Departamento de Planeamiento y Gestión Urbanística  
Servicio de Planificación Territorial y Urbanística

Ref:- I-ME PGOU nº 34 CI Compás de la Victoria 5\_Montana-Pje Trigueros(5)\_AI\_PL1049-19\_PL29-2020

**Expediente:** Mod. Elementos PGOU Pormenorizada nº34\_PL 29 / 2020  
**Solicitante:** CPS Integración de Recursos S.L.  
**Representante:** D. Cándido Camino Chavarría  
D. Álvaro García-Cabrera Mata  
**Situación y Ref Cat:** **CI Compás de la Victoria 5 (Rest. Montana)** 3858314UF7635N001YP  
Hernando de Zafra 5 3858311UF7635N001EP  
Hernando de Zafra 7 3858310UF7635N0001  
Cristo de la Epidemia 6-8 3858320UF7635N001UQ  
Cristo de la Epidemia 10 3858322UF7635N001WQ  
**Junta Mpal. Distrito nº:** 1 – Centro  
**Asunto:** Aprobación Inicial

## 1. OBJETO

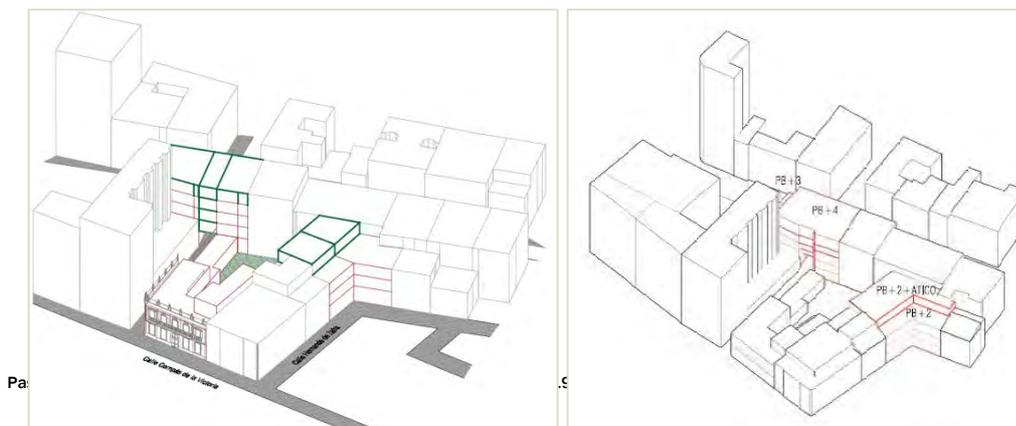
- Edificar los actuales solares que rodean el ámbito y que llevan sin construir desde al menos 2008,
- Realizar mediante la ordenación que se propone el cambio de tipología entre un entorno, el de la plaza de la Victoria, con edificios de gran altura y tipología más próxima a la OA, con la ordenanza más próxima a Ciudad Histórica de la zona Norte de esa manzana.
- Materializar la apertura viaria y por tanto la conexión peatonal entre la calle Cristo de la Epidemia y calle Compás de la Victoria, dando cumplimiento al mandato del planeamiento de aplicación desde el PGOU de 1983.

Estas cuestiones sin embargo deberán incorporarse de un modo claro al apartado de Agrupación de Parcelas separándolo del concepto de Unidad de Explotación que, si bien es necesario para la implantación del hotel no es justificativo de la agregación. Las necesidades de implantación del uso hotelero no suponen de por sí justificación para la agregación parcelaria en el Conjunto del BIC en el sentido de lo expuesto en la Ley de Patrimonio. Por ello se debería unificar en la memoria los apartados relativos a la justificación de la agregación parcelaria y la remodelación urbana en cumplimiento de la mencionada Ley.

Desde un punto de vista técnico se considera que las anteriores mejoras justifican la necesaria renovación urbana que se propone sobre un entorno que actualmente está desconfigurado, mejorando por tanto el Conjunto del BIC. Se solicitaba sin embargo, tal y como se expuso en informes anteriores que la ordenación de fachadas y cubiertas diesen respuesta de alguna manera a la parcelación histórica.

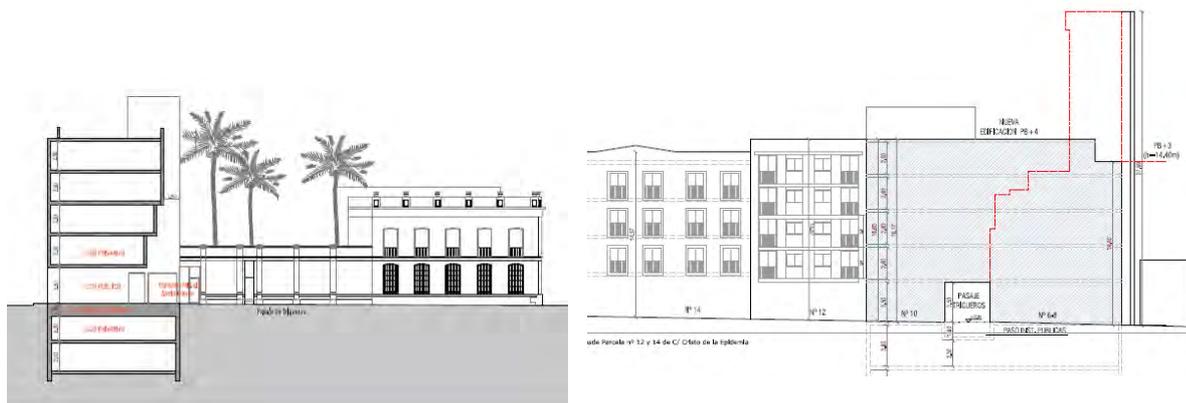
La apertura viaria se adecua a la alineación del PGOU y se ha aumentado hasta -1.30 m. el punto a partir del cual se desafecta el subsuelo, cumpliendo ahora con el artículo 6.8.3 PGOU Vigente. Se mejora así el paso para las infraestructuras urbanas.
